Stavba: Vybavení křižovatky č. 4077 Martinovská - Provozní - 1. čs. armádního sboru SSZ  
 Objekt: PS 901 - Výstavba SSZ křižovatky Martinovská x Provozní x 1. čs. arm. sboru - ukolejnění

## Evidenční list změny stavby

Název a evidenční číslo stavby: Vybavení křižovatky č.4077 Martinovská-Provozní-1.čs.arm.sboru SSZ IVZ=P15V0000044 Název stavebního objektu/provozního souboru (SO/PS): Rozšíření komunikace na ul. Martinovské	Číslo SO/PS / / číslo změny SO/PS:  <b>SO 101 / 1</b>	Číslo změny stavby:  <b>03</b>
---	--	--------------------------------------

Název a evidenční číslo stavby: Vybavení křižovatky č.4077 Martinovská-Provozní-1.čs.arm.sboru SSZ IVZ=P15V00000044 Název stavebního objektu/provozního souboru (SO/PS): Tramvajová nástupiště	Číslo SO/PS / / číslo změny SO/PS:  <b>SO 651 / 1</b>	Číslo změny stavby:  <b>04</b>
--	--	--------------------------------------

SO 101

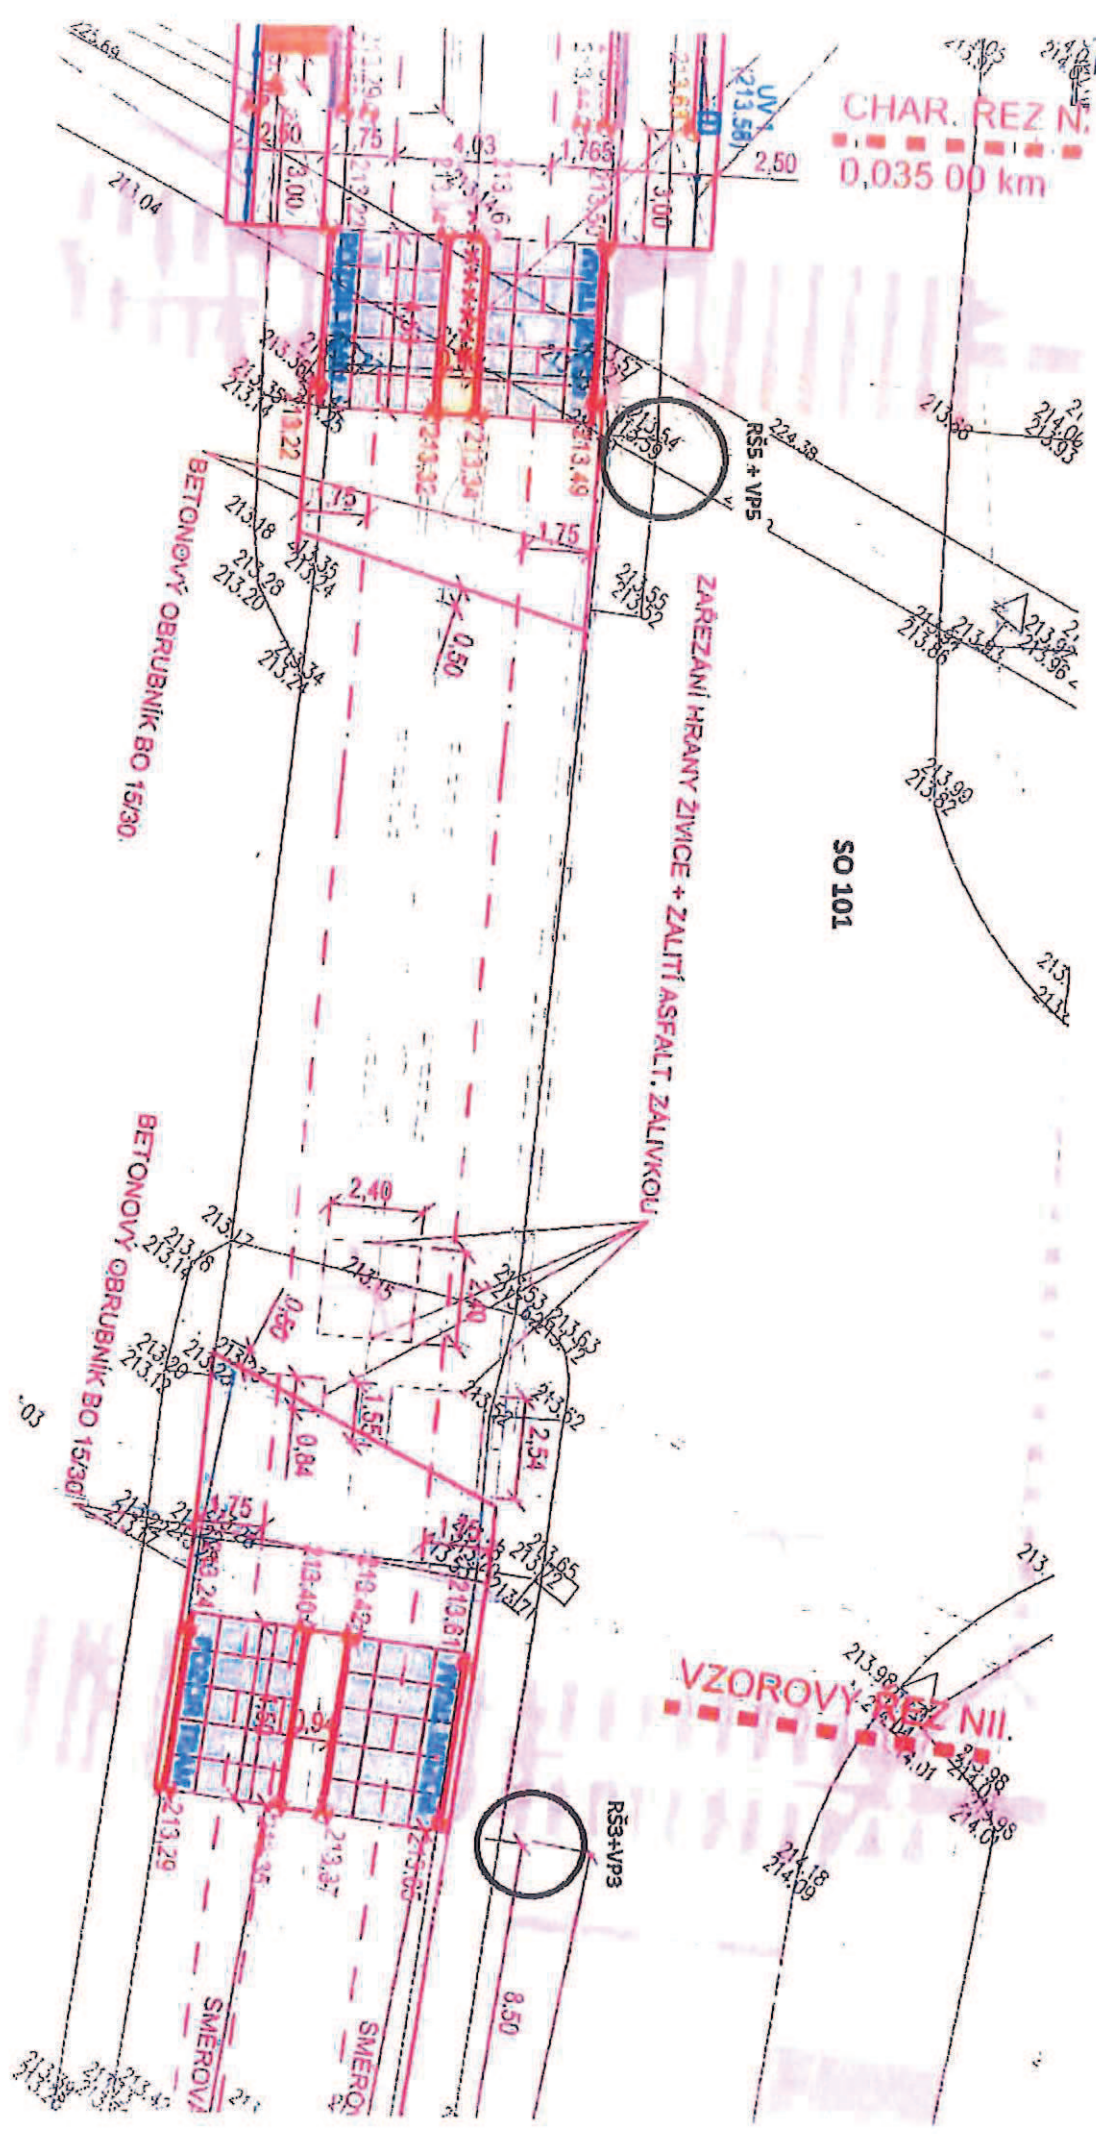
**Popis změny:**  
 1) Zřízení nové uliční vpusti VP7.  
 2) Zřízení nových revizních šachet RŠ3, RŠ4, RŠ5.

**Odůvodnění změny:**  
 ad 1) Při provádění revize stávající uliční vpusti VP7 bylo zjištěno, že oproti předpokladu zadávací dokumentace je tato vpusť poškozená a neplní svoji funkci. Proto bylo nezbytné vpusť obnovit (zápis AD ve SD dne 3.5.2016).  
 ad 2) Stávající uliční vpusti VP3, VP4 a VP5, které zároveň sloužily jako kanalizační šachty, byly oproti předpokladu zadávací dokumentace natolik poškozené, že nebylo možné, aby i nadále plnily svou funkci kanalizačních šachet. Proto bylo nezbytné vybudovat nové plastové revizní šachty (zápis z KD č. 19).

Po vybourání silniční obruby v místě rozšíření ul. Martinovské bylo zjištěno, že uliční vpust' VP7 je poškozena a má zborcenou přípojku do kanalizace. U vpustí VP 3, 4 a 5, byly nefunkční a rozbité RŠ. Nově došlo k výměně 1 ks uliční vpustě a 3 ks RŠ vč. napojení tak, aby došlo k řádnému odvodnění v oblasti řešeného místa křižovatky.

Po výkopových pracích po vybourání silniční obruby v místě rozšíření ul. Martinovské byla obnažena uliční vpust' VP7 a zjištěna její nefunkčnost vč. přípojky. U vpustí VP 3, 4 a 5, byly otevřeny RŠ a konstatováno, že jsou rozbité. Tuto skutečnost nebylo možno ověřit v době zpracování PD.

Byla nově osazena 1 ks uliční vpust' a 3 ks RŠ tak, aby nedocházelo ke kumulaci dešťových vod v lokalitě, kterou řeší PD.

**TRAVAJOVÁ ZASTÁVKA "ČISTIRNY"**

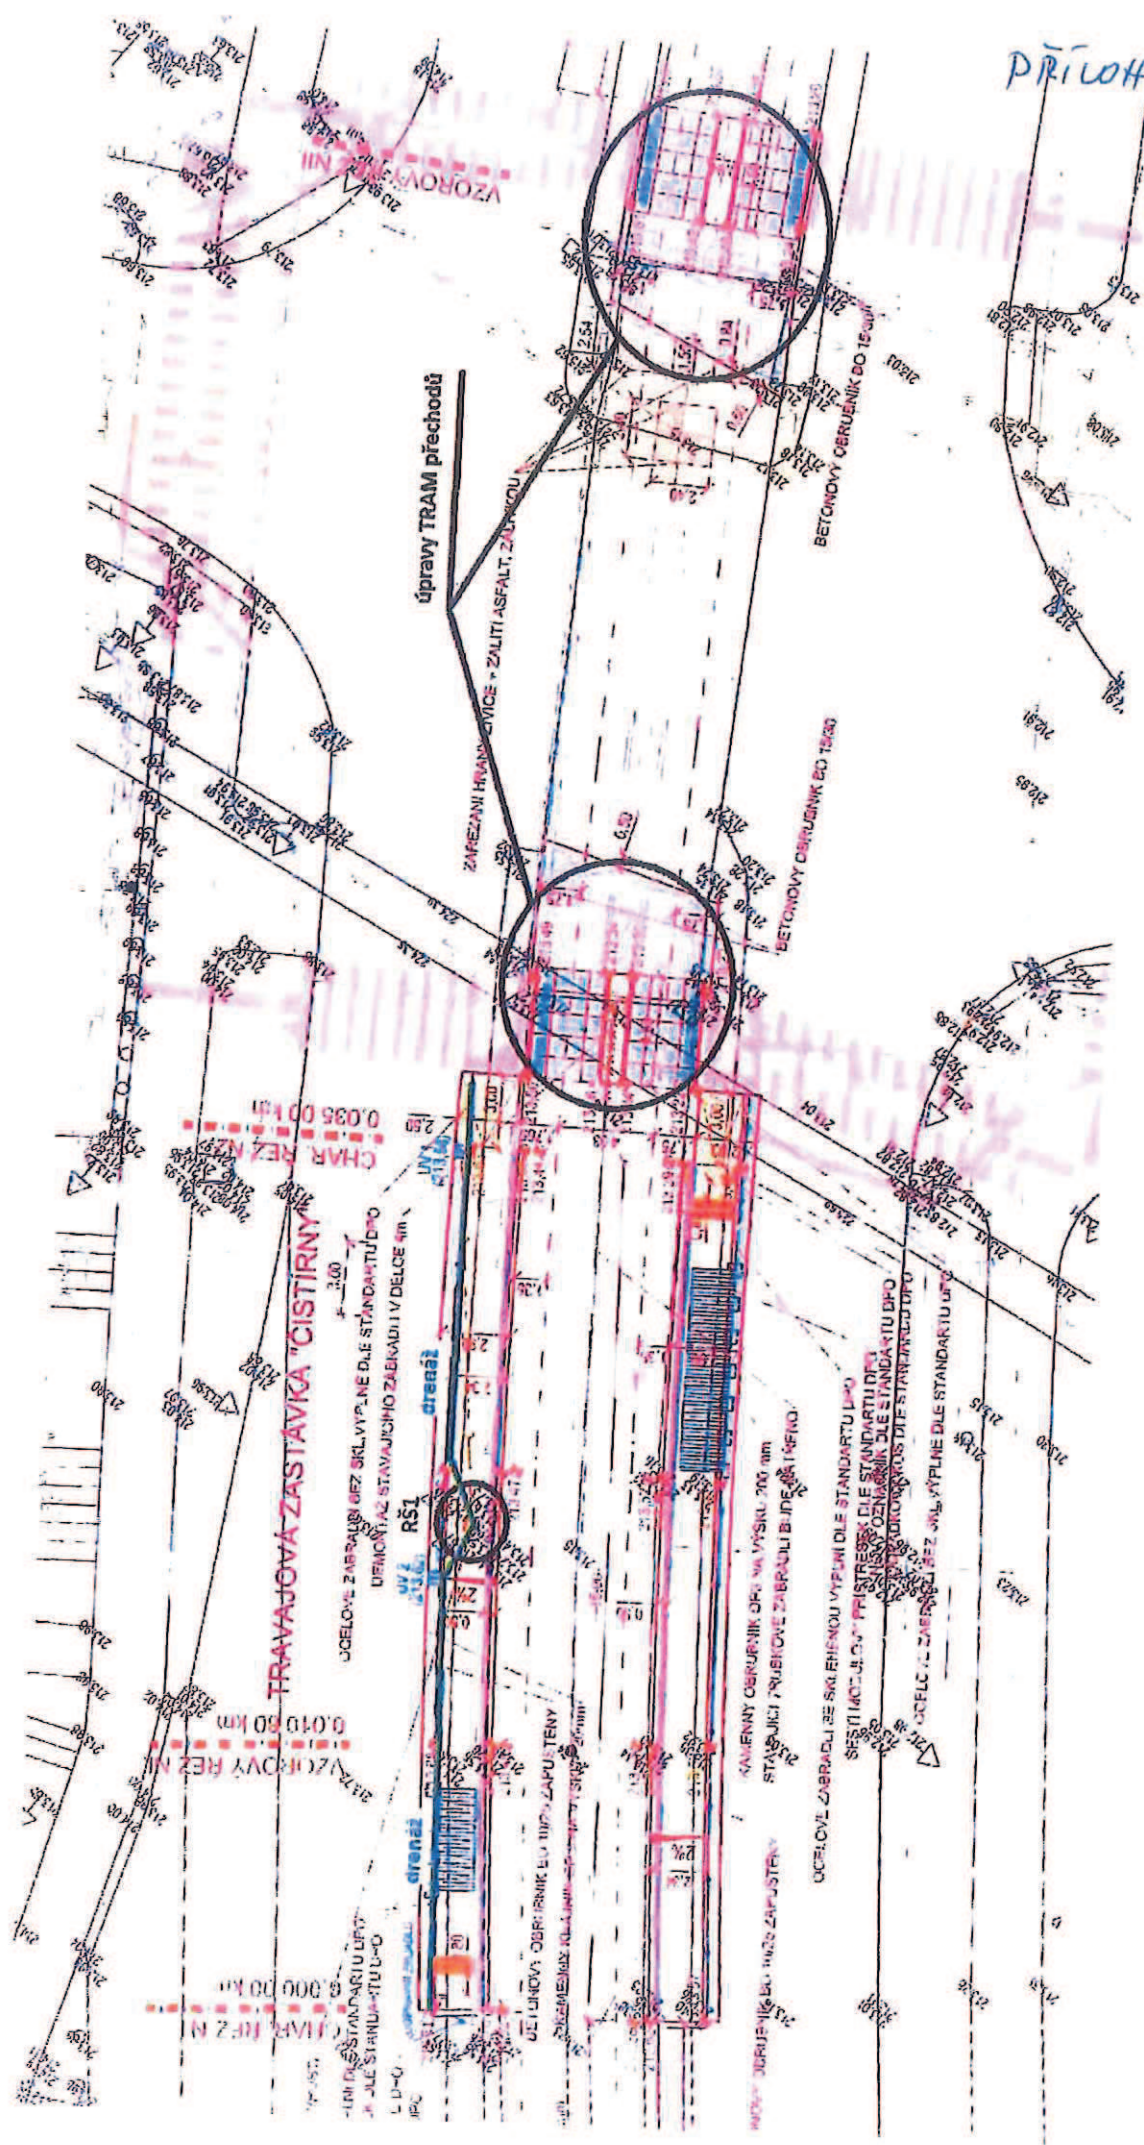
- 1) Zřízení nové revizní šachty RŠ1.
- 2) Zřízení drenážního potrubí.
- 3) Výměna dřevěných pražců za betonové.
- 4) Odstranění základových panelů.
- 5) Úprava stávajícího tramvajového přejezdu.
- 6) Doplnění kamenného obrubníku v prostoru tramvajového přechodu.

ad 1) Při provádění revize stávající uliční vpusti bylo zjištěno, že oproti předpokladu zadávací dokumentace je tato vpust poškozená a neplní svoji funkci. Proto bylo nezbytné namísto této vpusti vybudovat novou revizní šachtici (zápis z KD č. 18).

ad 2) Při výkopových pracích pod stávajícím nástupištěm byl obnažen trativod, který byl oproti předpokladu zadávací dokumentace poškozený a neplnil svoji funkci. Proto bylo nezbytné vybudovat nové drenážní potrubí se zaústěním do nové revizní šachty (zápis z KD č. 18).

ad 3) V místě pro přecházení tramvajového pásu bylo oproti předpokladu zadávací dokumentace zjištěno, že není možné na stávající dřevěné pražce osadit nový přechod typu Strail. Bylo nezbytné provést výměnu dřevěných pražců za nové betonové pražce (zápis z KD č. 20).

ad 4) Při provádění stavebních prací bylo oproti předpokladu zadávací dokumentace zjištěno, že stávající základové panely zasahují do prostoru nově budovaného tramvajového přechodu (Strail) a proto bylo nezbytné tyto panely odstranit.

ad 5) Po odstranění asfaltové a betonové výplně v rozsahu původního přejezdu bylo oproti předpokladu zadávací dokumentace nezbytné provést úpravu uchycení kolejnic v prostoru rušených žlábků (zápis z KD č. 21).

ad 6) Při provádění nového tramvajového přechodu bylo oproti předpokladu zadávací dokumentace nezbytné provést vymezení průjezdného profilu tramvaje vůči navazující ploše kamenným obrubníkem v bezbariérové úpravě včetně úpravy pro nevidomé (zápis z KD č. 16).

Po zaměření TRAM nástupiště byla upřesněna poloha přechodů pro chodce na obou ramenech křižovatky. Zádlažbové panely svým skladebným rozměrem zasahovaly do průchozího prostoru. Po jejich odstranění bylo zjištěno, že nejsou v křižovatce jednotné typy železničních pražců, tudíž nelze provézt osazení přechodu pro chodce pryžovými prefabrikáty typu Strail. V místě nově budované plochy nástupiště byla otevřena šachta RŠ 1 a zjištěno, že je zborcená a drenáž na ni napojená je z drenážních pálených trubek, které jsou z velké části prolomeny. V rámci tohoto stavebního objektu tak bylo provedeno odstranění zádlažbových panelů vč. úpravy obnažených kolejnic, výměna 7 ks železničních dřevěných pražců za betonové. Byly doloženy obruby lemující přechod po odstranění zádlažby. Současně došlo k výměně RŠ 1 a drenážního potrubí. Bez provedení uvedených prací by nemohlo dojít k řádnému odvodnění nového nástupiště a práce v kolejišti umožnily osazení pryžových prefabrikátů v místě přechodů pro chodce dle PD.

Po zahájení výkopových prací v kolejišti bylo upřesněno situování nástupišť a přechodů pro chodce. Stavební objekt nástupišť byl umístěn do prostoru stávající záďlažby a panely musely být odstraněny v přesahu z důvodu své skladebné šířky. Odstraněním došlo k obnažení kolejových pražců, které byly dřevěné. Pro osazení pryžových přechodů typu Strail bylo nutné sjednocení železničních pražců na betonové. Tato změna si vyžádala další práce spočívající v připokládce většího množství obrub u kolejiště až po ponechanou záďlažbu. Dále pro odvodnění v nástupišti měla být použita stávající revizní šachtice. Po jejím otevření však bylo zjištěno, že je v nevyhovujícím stavu a současně i drenážní potrubí je zcela rozlámané. Při zpracování projektu nebyly k dispozici dostatečné podklady, které by výše uvedené skutečnosti předpokládaly.

Proto došlo k výměně 7ks dřevěných pražců za betonové, pokládku obrub a výměnu revizní šachtice a drenážního potrubí.
